## **Dodatek č.3 ke Smlouvě o dílo**

**„Nové sídlo MÚ a Úprava části náměstí K. V. Raise“**

**ZMĚNOVÉ LISTY - PŘEHLED**

ZL\_Z\_09

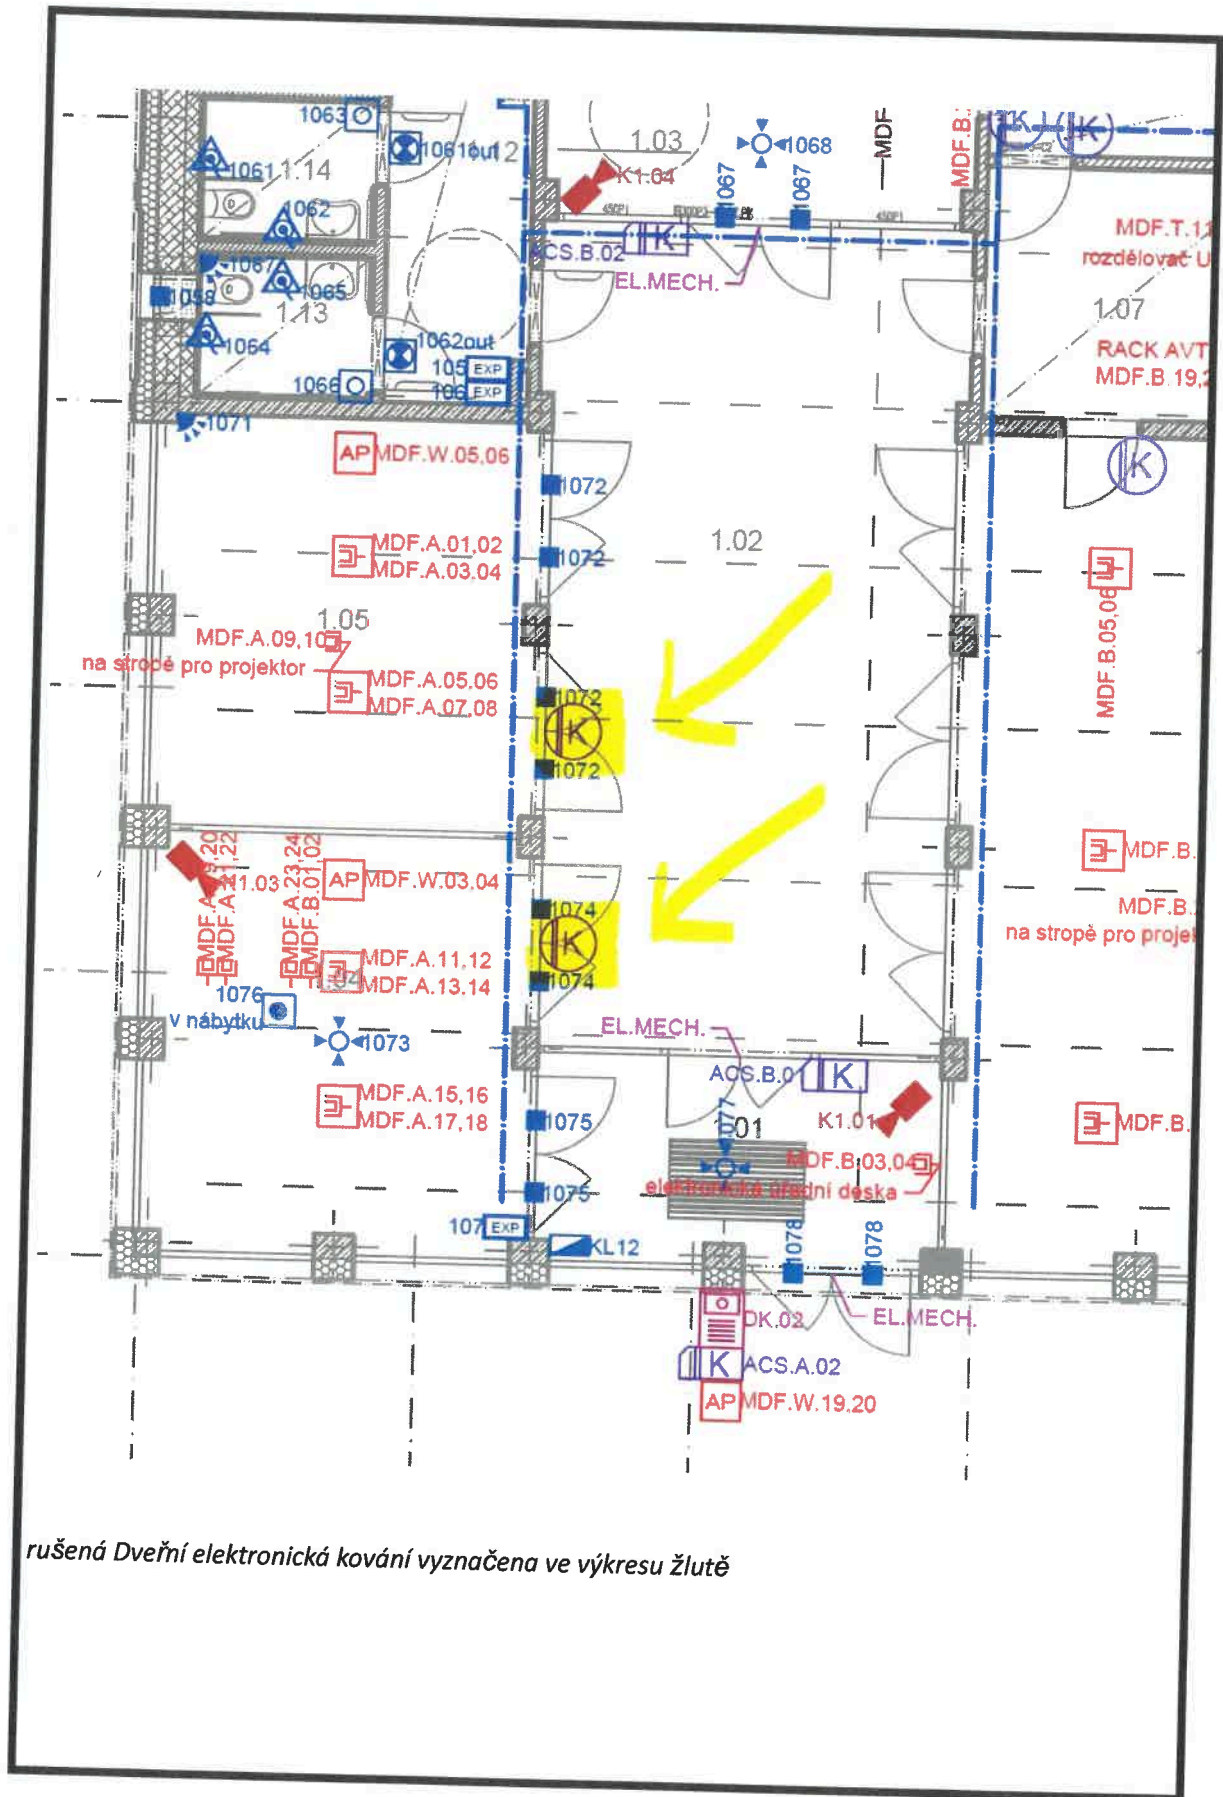
1) Dveřní kování do Haly v 1.NP. Záměna elektronického kování za klasické z důvodu estetického a funkčního sjednocení dveřních kování.

1) Prosklené interiérové dveře v místnostech 1.04 (Infocentrum) a 1.05 (Zasedací místnost), které se otevírají do haly (m.č. 1.02), nebudou opatřeny čtečkou elektronické kontroly vstupu ACS. Kování všech dveří bude totožné s dveřním kováním do Sálu (m.č. 1.06).

Celkově jde o 2 dveřní kování u dvoukřídlých dveří..

*rušená Dveřní elektronická kování vyznačena ve výkresu žlutě*

**ZMĚNOVÝ LIST**  
ZL\_Z\_05

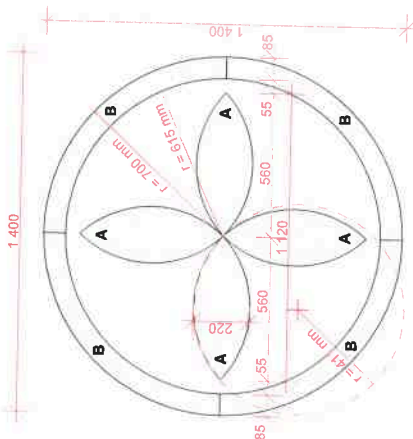
**ZMĚNY 1.9.2021:**

- 1) byly zrušeny rúžice pod prosklenými stěnami mezi místnostmi 1.01, 1.02 a 1.03 (- 6 rúžic)
- 2) v místnostech 1.04 a 1.05 zmenšen počet rúžic z 6 na 4, změna jejich polohy (- 4 rúžice)
- 3) okótovaná poloha podlahových krabic
- 4) Podlahové vytápění v předsiní 1.01 nebude rozdělené na dva okruhy. (Výkon zůstává stejný, oba okruhy se sečtou.)

**DETAIL: TERACO NA SCHODIŠTI**

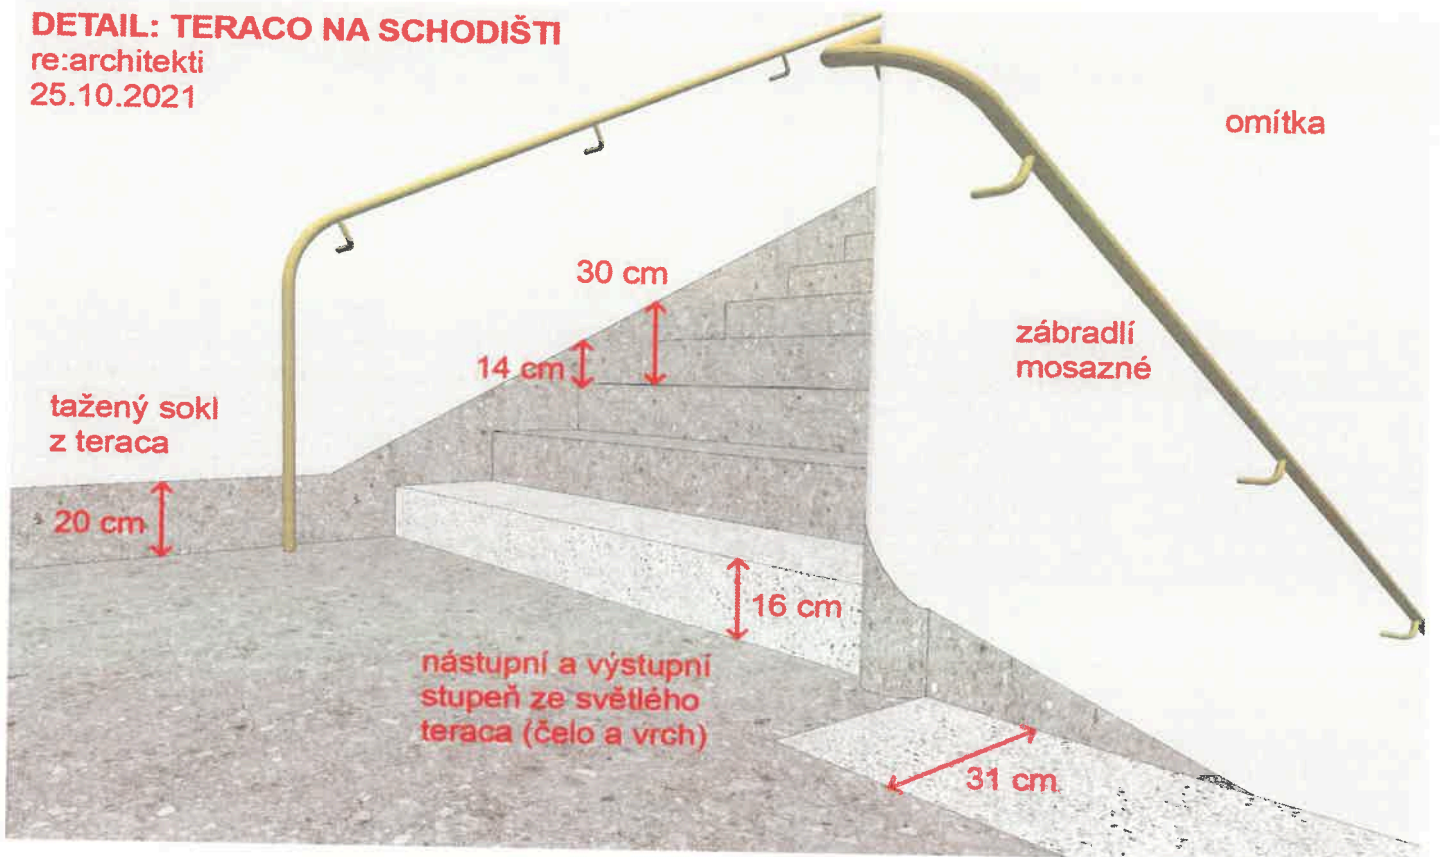
Změna se týká: vícepráce / méněpráce nad rámec smluvního rozpočtu. Předmětem změny je provedení sanačních jádrových omítek v místech taženého soklu teracových podlah a to z důvodu dodržení technologického předpisu při provádění teracových soklů podlah. Tyto dodatečně požadované práce jsou předmětem tohoto změnového listu, vše bude provedeno v rozsahu dle příloh (č.1 položkový rozpočet), které jsou nedílnou součástí tohoto změnového listu.

- TAŽENÝ TERACOVÝ SOKL, v 20 cm, na schodišti dle detailu = sanační omítka v místě soklu
- OBKLAD, TRANSPARENTNÍ OMYVATELNÝ NÁTĚR
- TRANSPARENTNÍ OMYVATELNÝ NÁTĚR výška 15 cm

## Příloha č. 2 k změnovému listu stavby č. 29

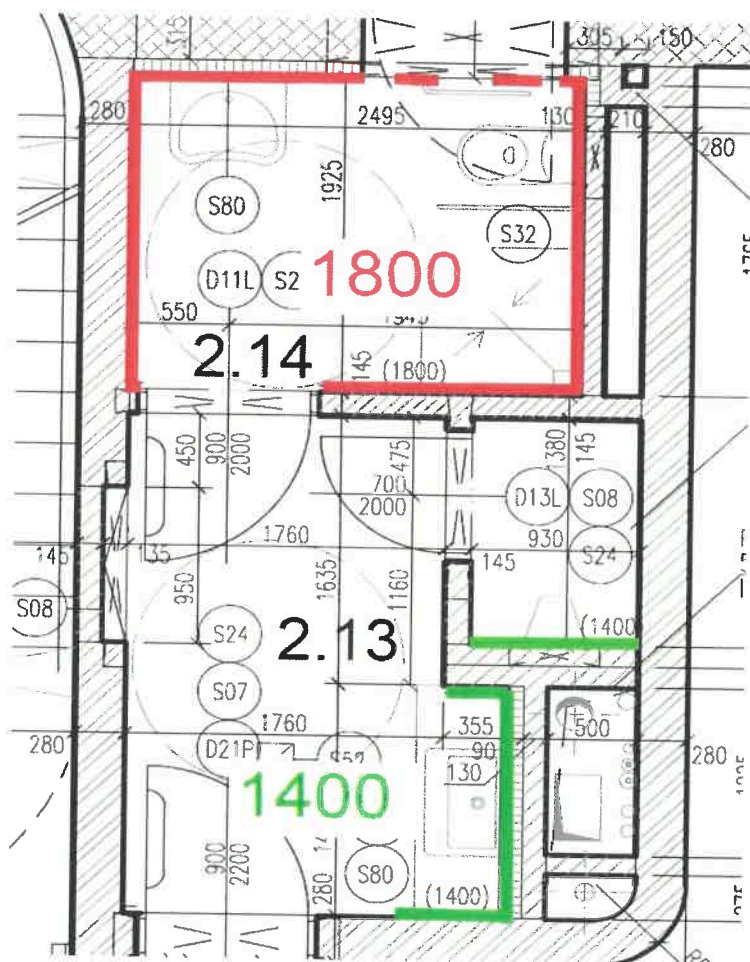
1.NP - zelená linie: umístění obkladu do výšky 1400mm, sv.okrová barva

1.NP - červená linie: umístění obkladu do výšky 1800mm, sv.okrová barva

## Příloha č. 2 k změnovému listu stavby č. 29

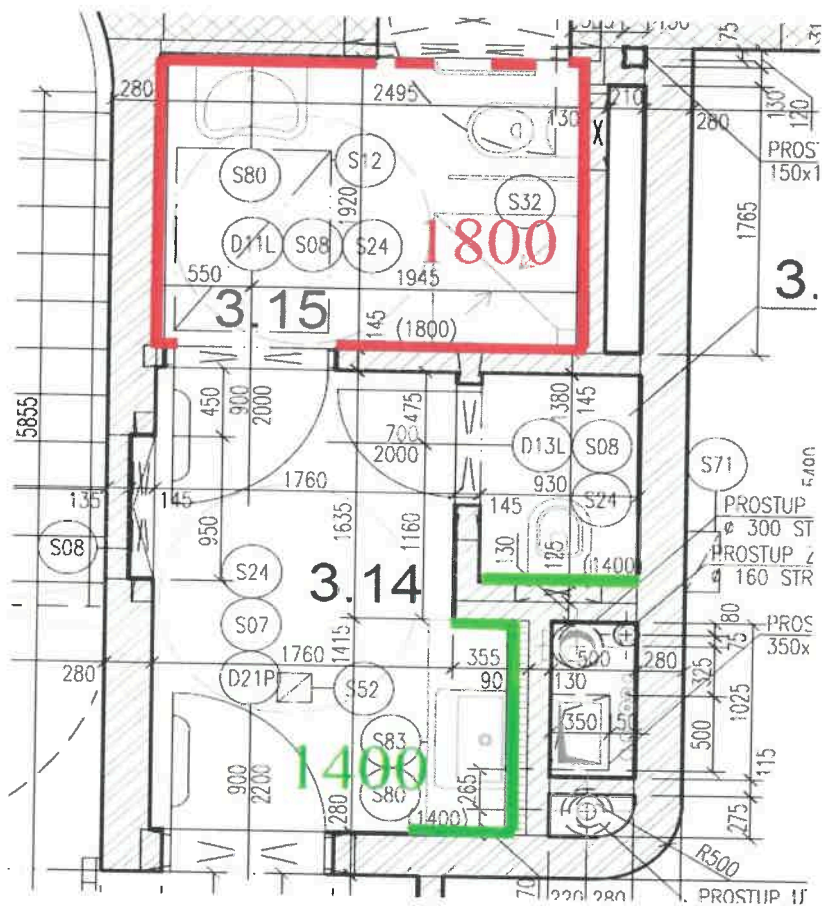
3.NP - zelená linie: umístění obkladu do výšky 1400mm, sv.zelená barva

3.NP - červená linie: umístění obkladu do výšky 1800mm, sv.zelená barva
